廃炉発官 R 4 第 6 9 号
令和 4 年 7 月 1 5 日

福島第一原子力発電所 特定原子力施設に係る実施計画 変更認可申請書の
一部補正について

ALPS 処理水希釈放出設備及び関連施設設置並びに ALPS 処理水の海洋放出について、設計の進捗を踏まえ、下記の通り補正を行う。

福島第一原子力発電所 特定原子力施設に係る実施計画変更比較表（目次）

2.4 主配管

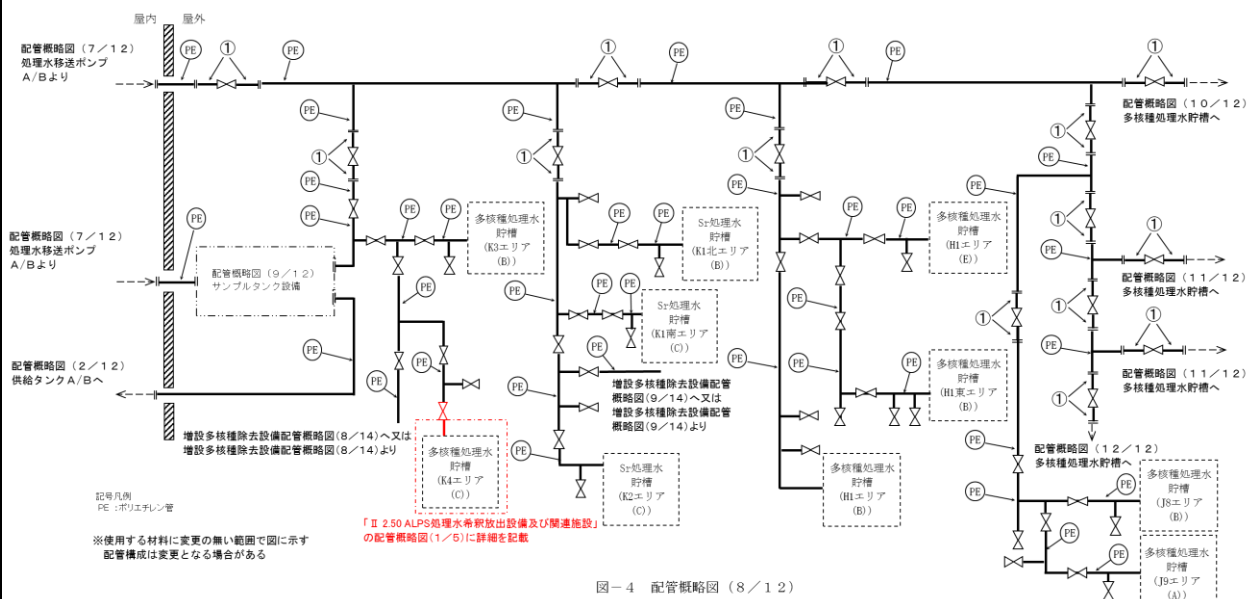
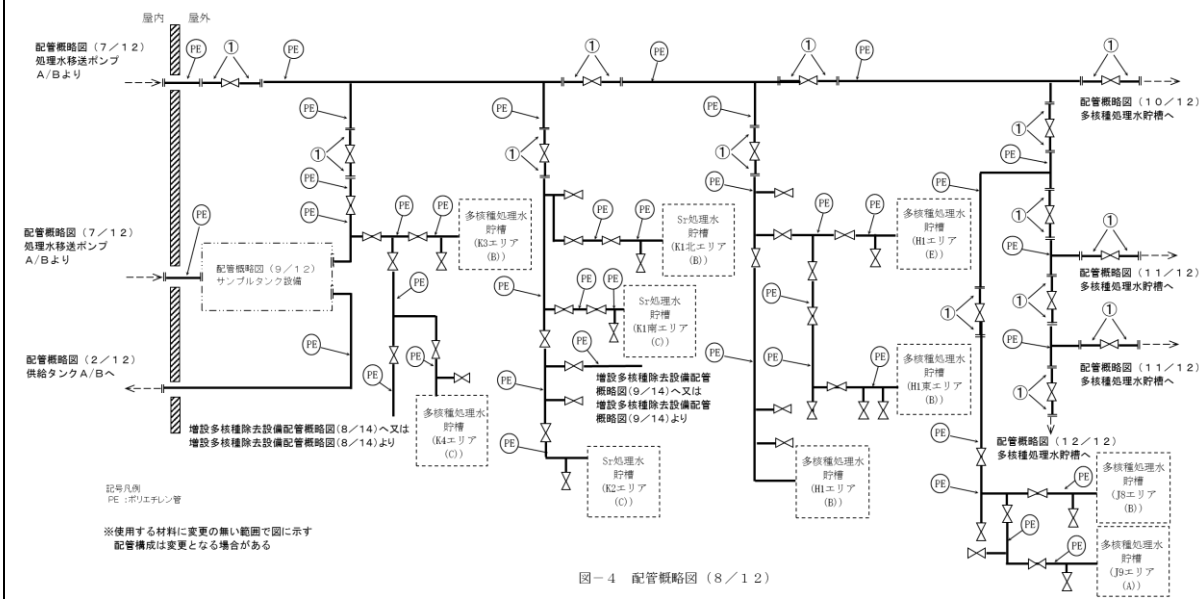
ALPS 処理水希釈放出設備及び関連施設設置に伴う配管概略図の変更

図2 港湾内外海水及び地下水のモニタリング計画 (サンプリング箇所)

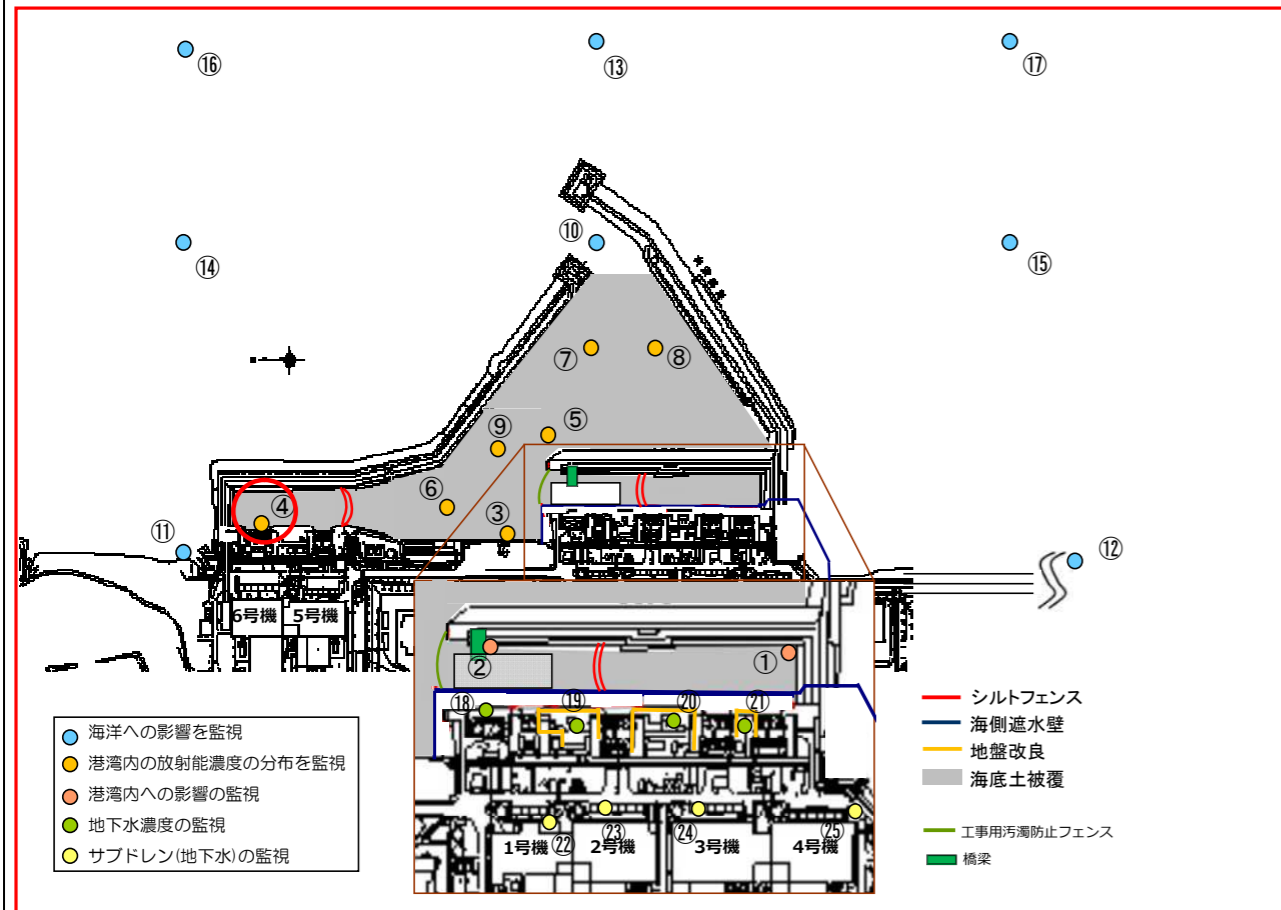
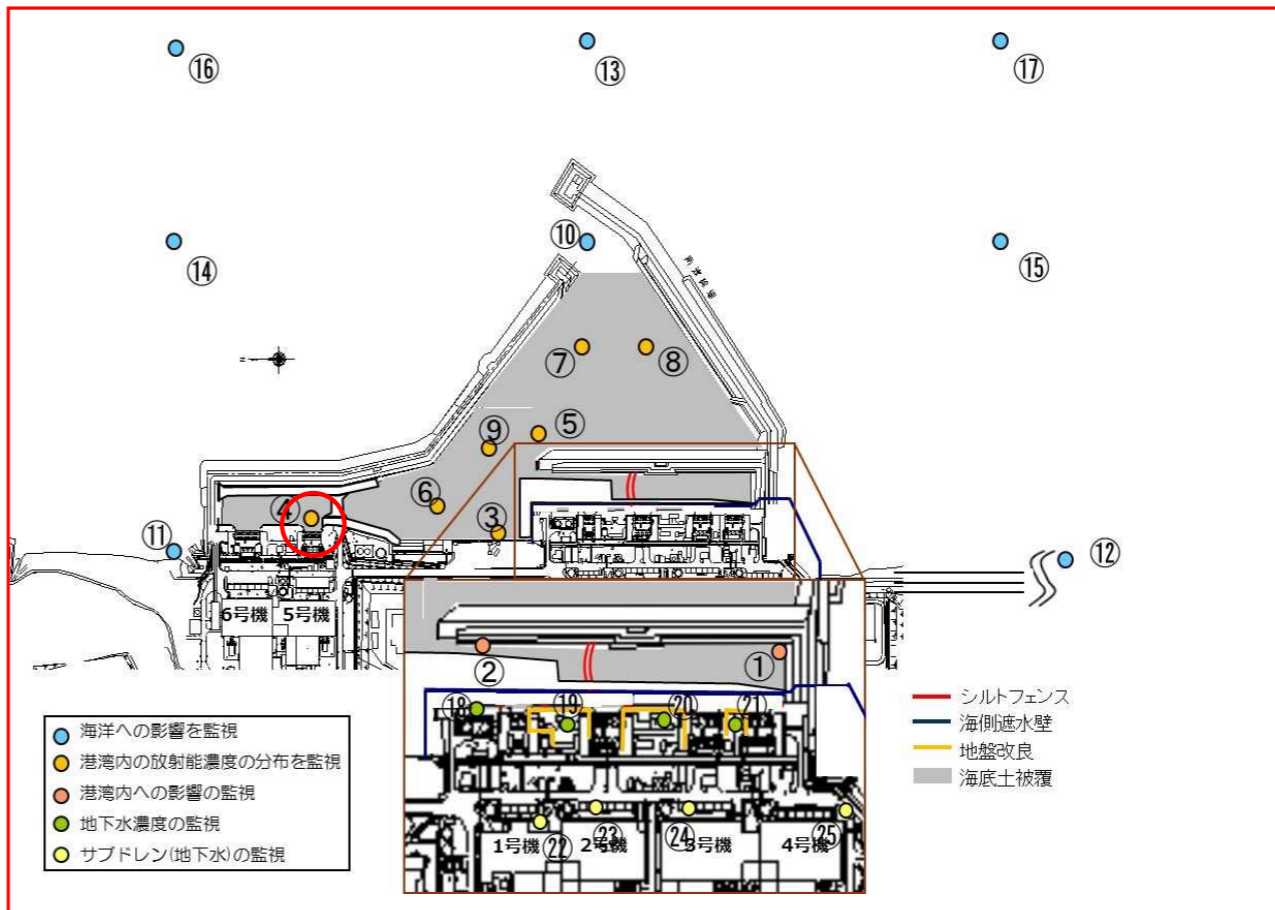
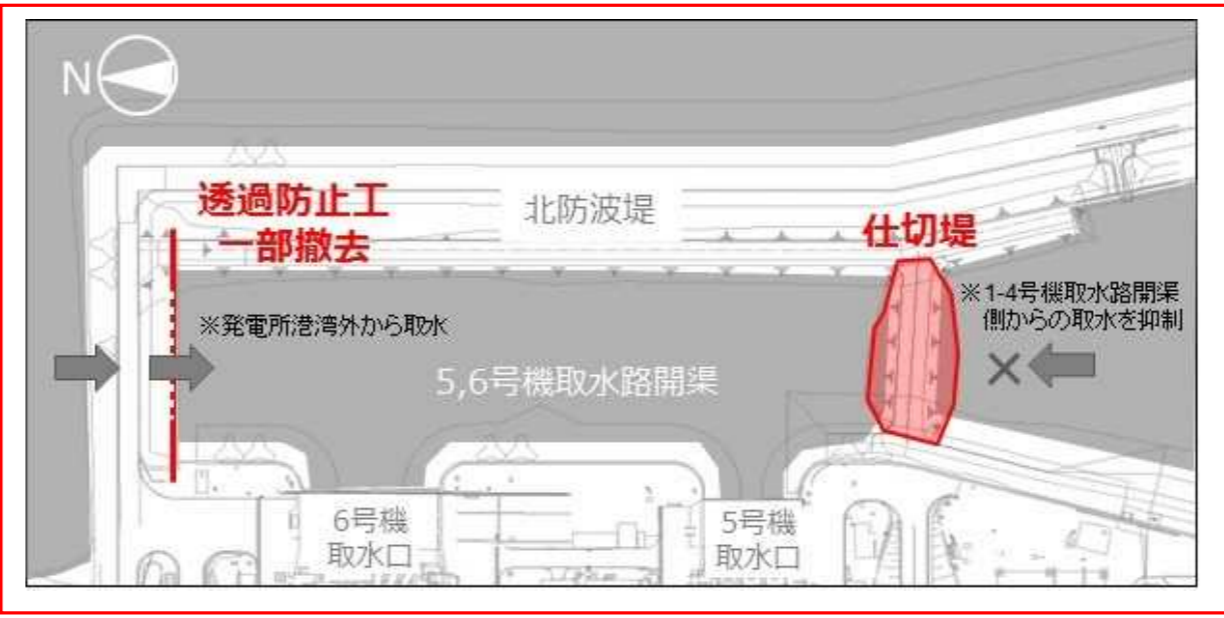
ALPS 処理水希釈放出に向けた仕切堤設置
記載の適正化 (サンプリング
箇所)の明確化)
記載の適正化 (現場の実態に
沿った図面の反映)
